CEP-1793-TEC-001-REV00

Referência: Intervenções emergenciais no viaduto Juquinha Braga

Assunto: Consulta Técnica

## RELATÓRIO DE OBRAS EMERGENCIAIS EM BELO VALE– RIO PARAOPÉBA.

*Visão geral dos apoios reforçados do Viaduto Juquinha Braga dentro da lâmina d'água – (mai/2021)*

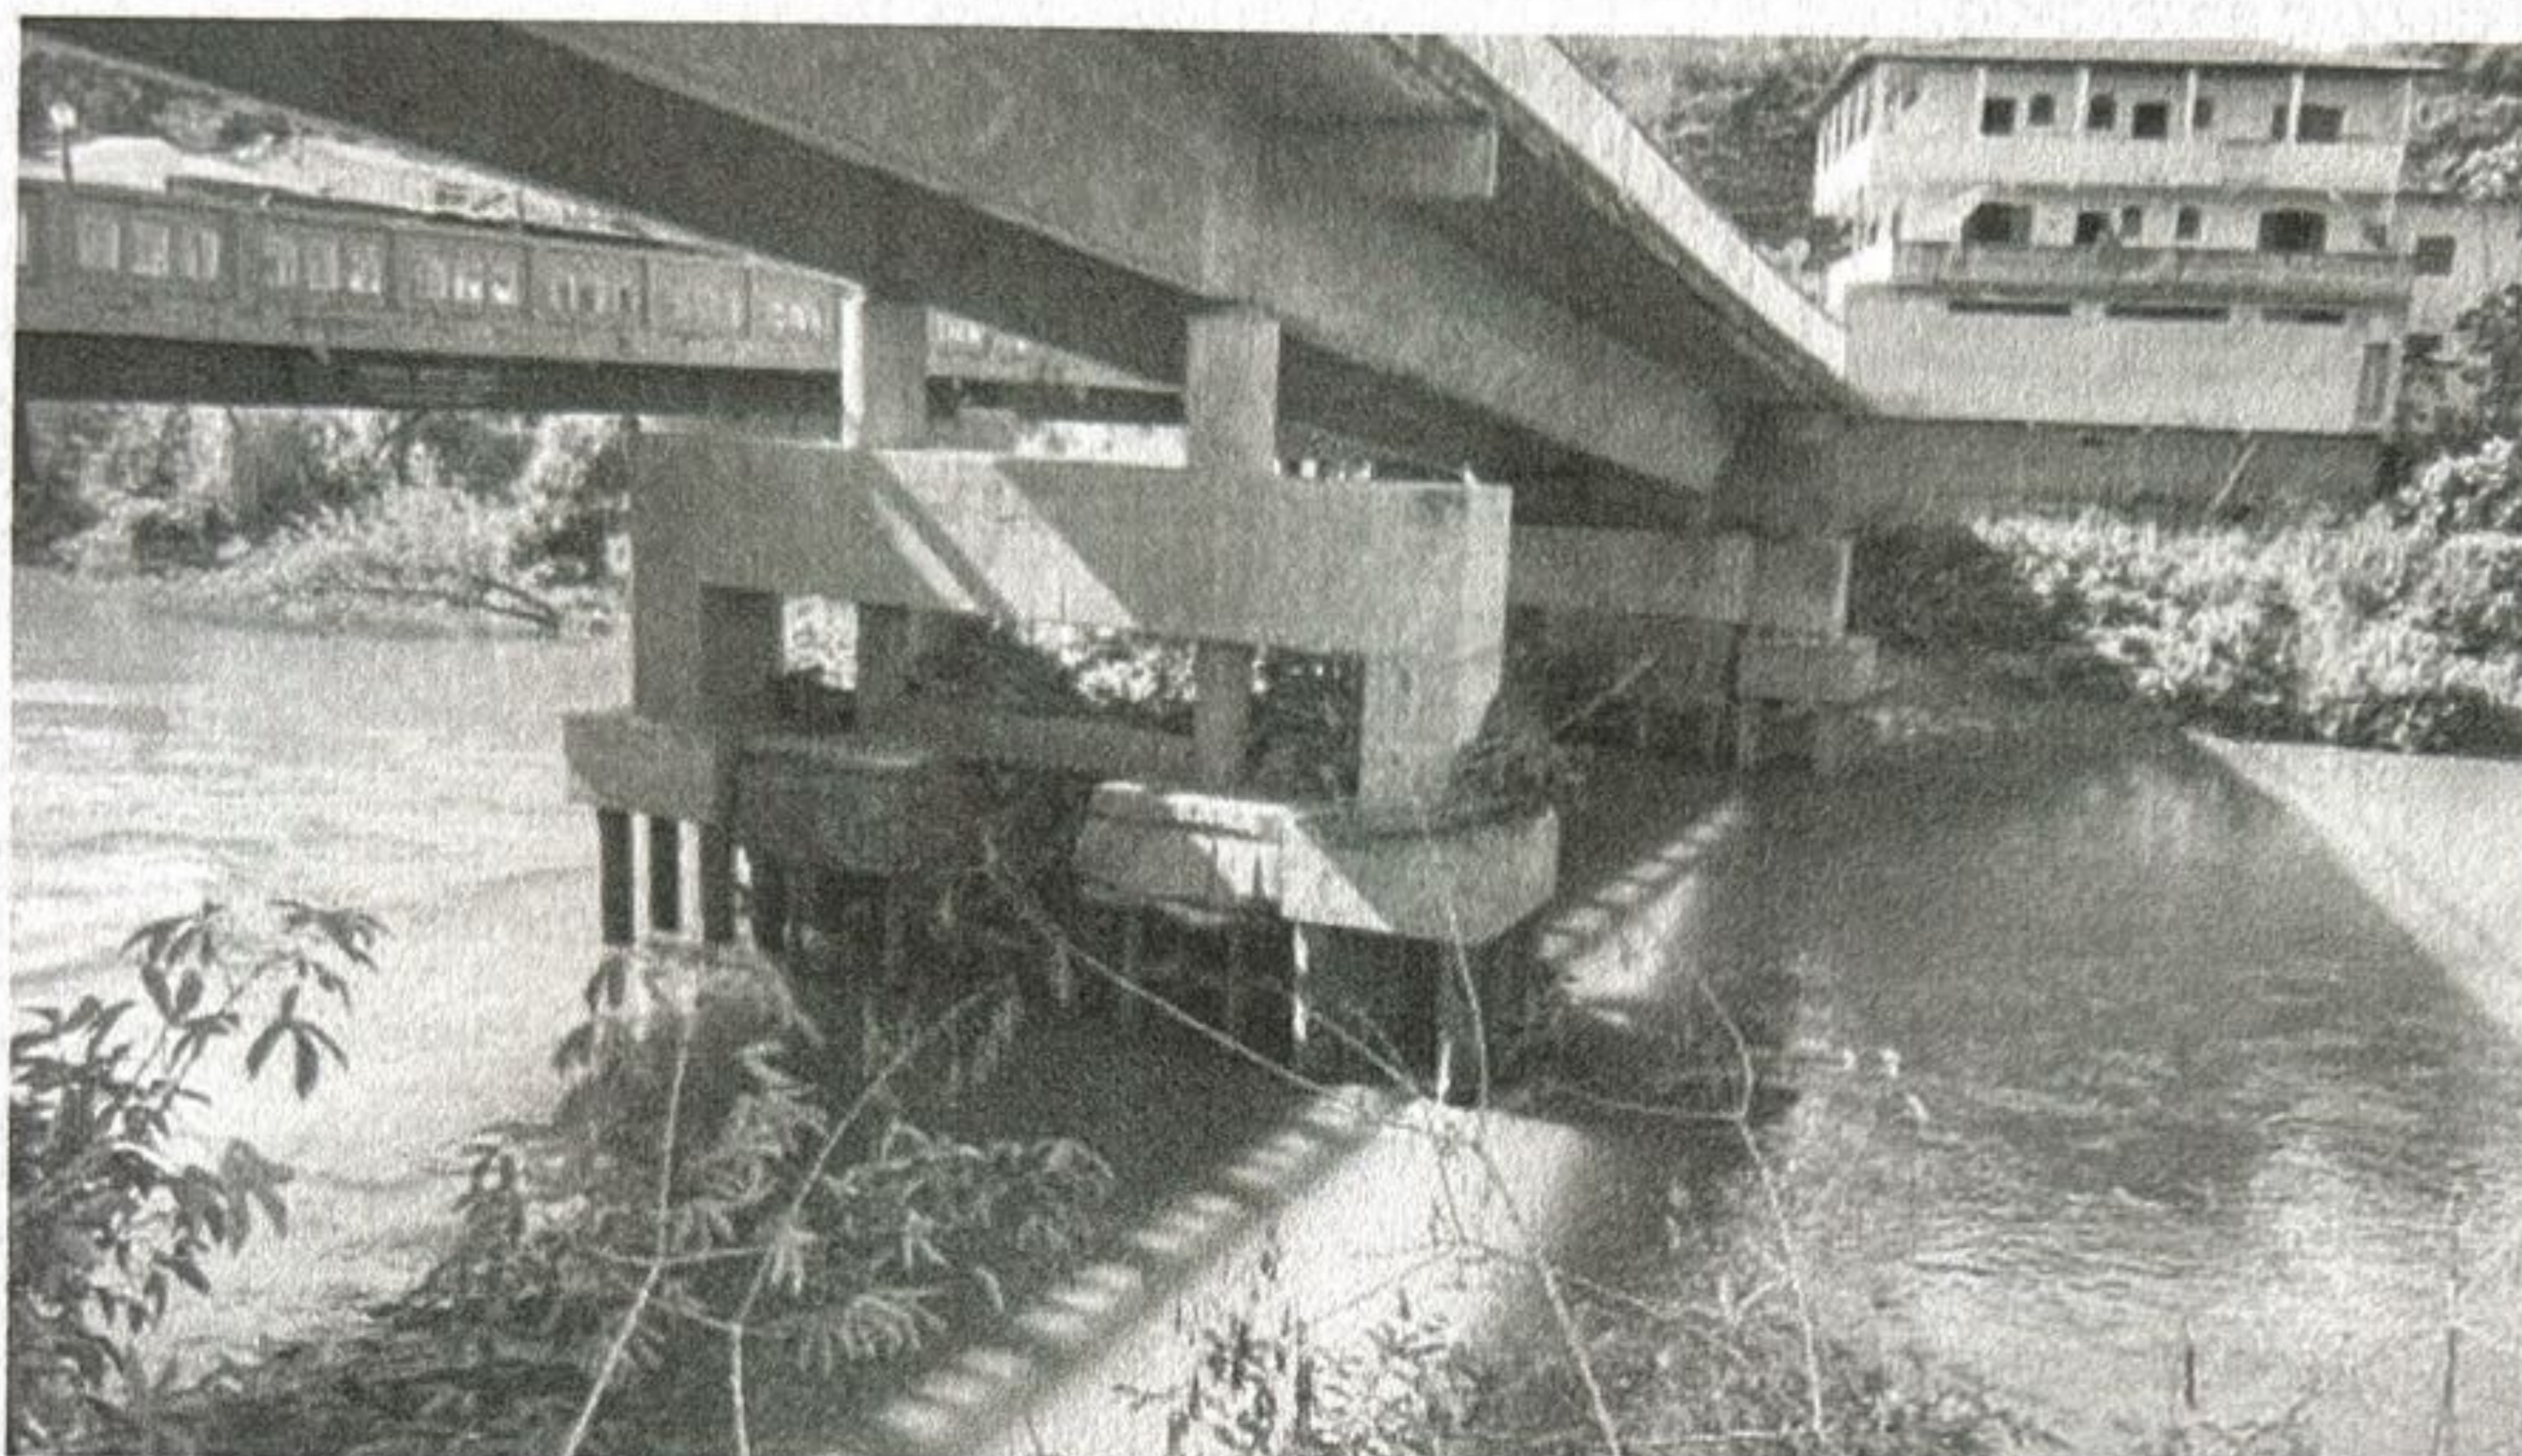
Com a demolição dos blocos originais nos apoios 08 e 09 do viaduto, foi projetado paredes de interligação dos blocos de reforço.

As paredes interligando os blocos de reforço possibilitará reduzir o nível de rugosidade e o nível de turbulência na região dos apoios dentro do rio.

Assim, será minimizado o acúmulo de detritos e restos carreados pela correnteza.

A construção destas paredes é ainda essencial para garantir um melhor travamento nos blocos do reforço.

Procurou-se com a eliminação dos blocos originais e as novas paredes de

interligação, reduzir o “efeito castor” que determinava rotineiramente uma significativa redução da seção de vazão sob o viaduto.
